改善箇所説明図

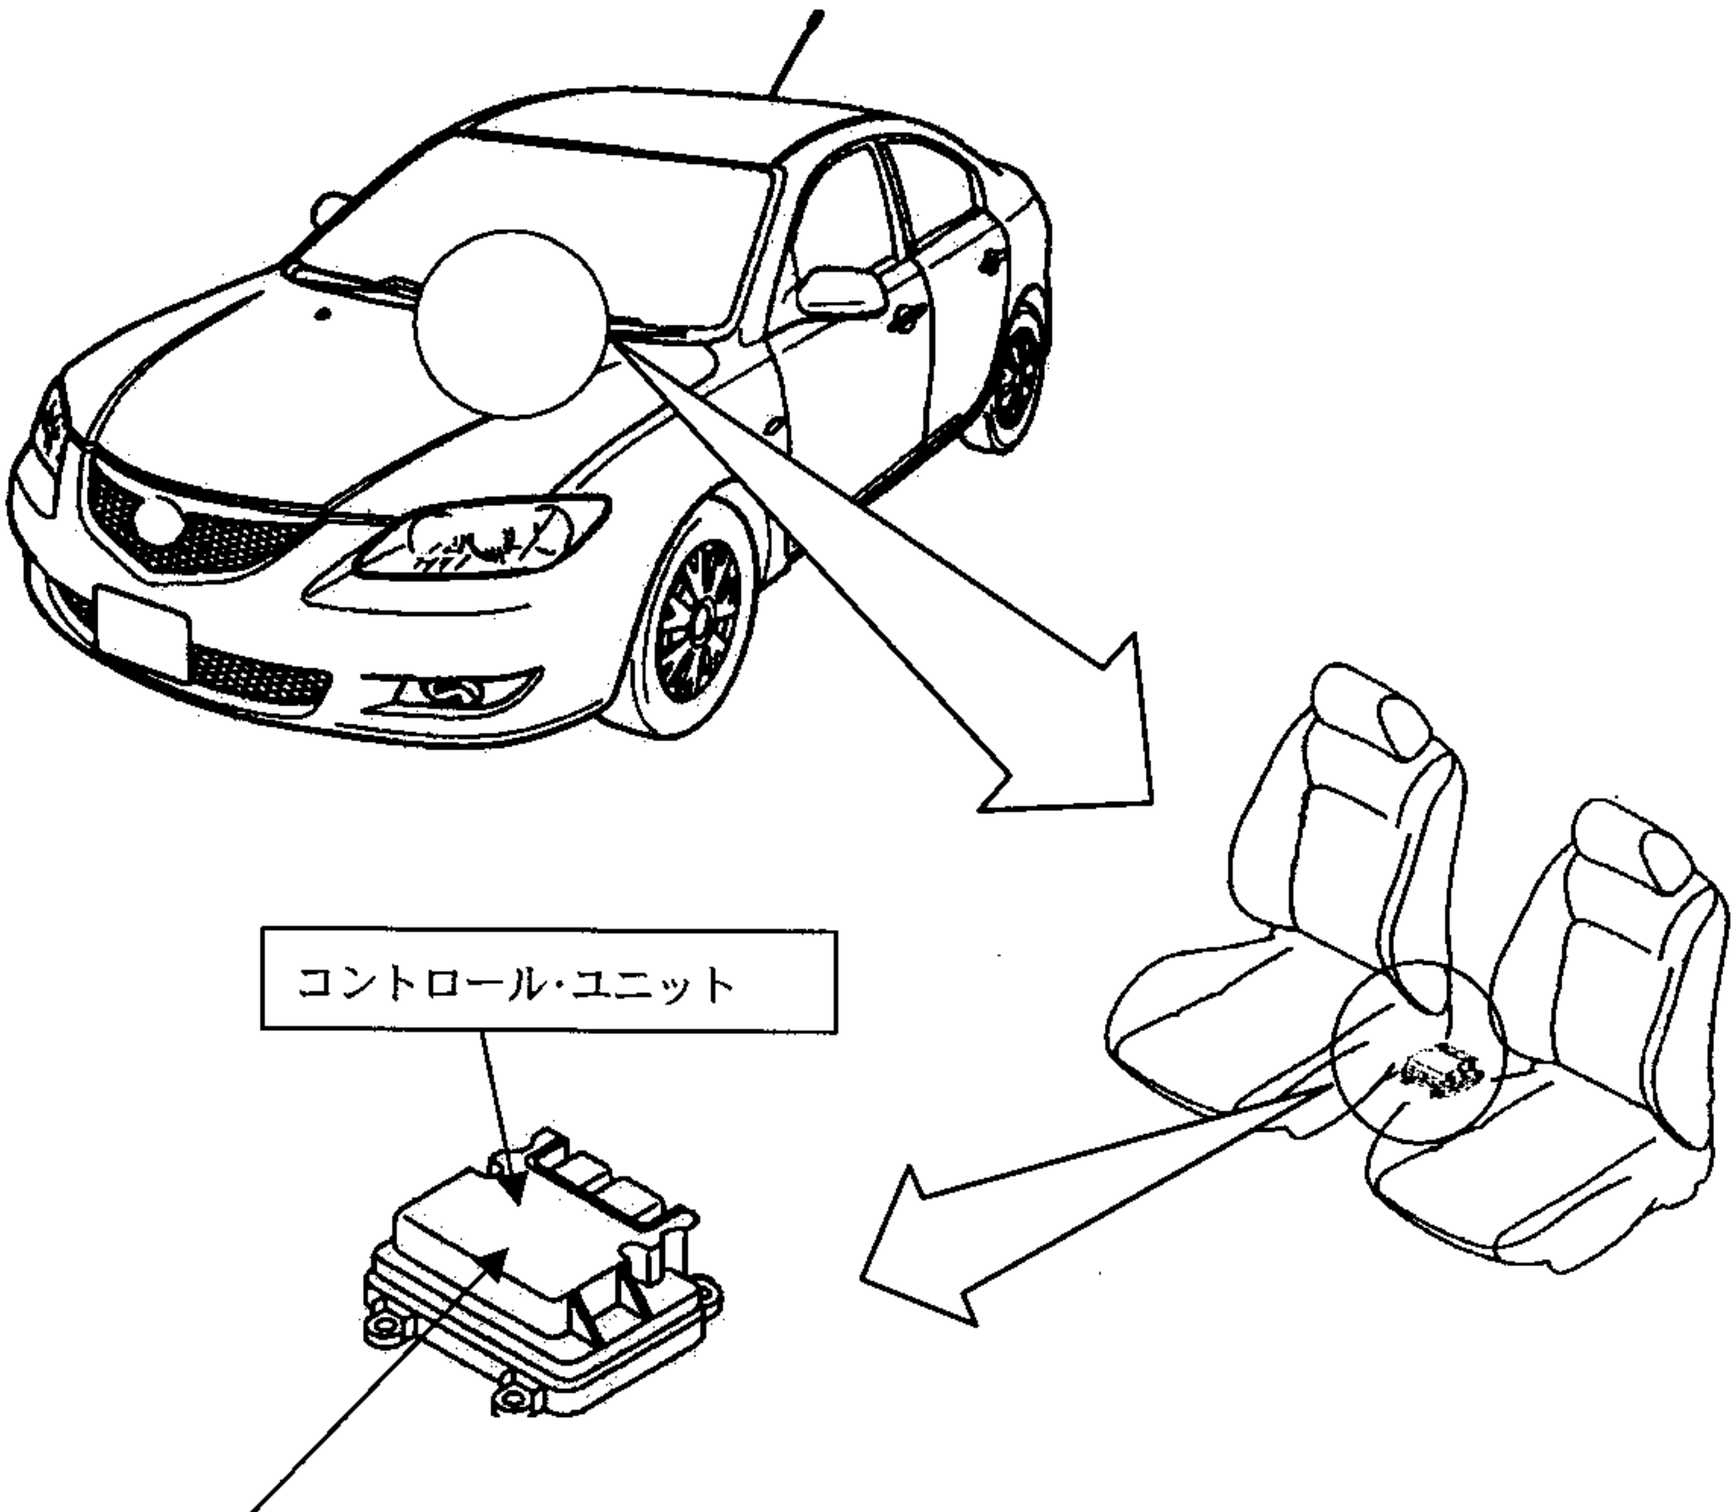
エアバッグの作動を制御するコントロール･ユニットの基板回路の半田部に微細な亀裂が発生しているものがあるため、走行中の振動等により半田部の亀裂が進行して、回路が導通不良となることがある。そのため、半田部の亀裂箇所によっては、警告灯が点灯せず、衝突時にエアバッグが作動しないおそれがある。また、フェールセーフ機能がはたらいて警告灯が点灯するとともに、エアバッグが作動しなくなるおそれがある。

全車両、当該コントロール･ユニットを良品と交換する。

識別：室内のボンネット･レリーズ・ケーブル取付け部に黄色ペイントを塗布する。
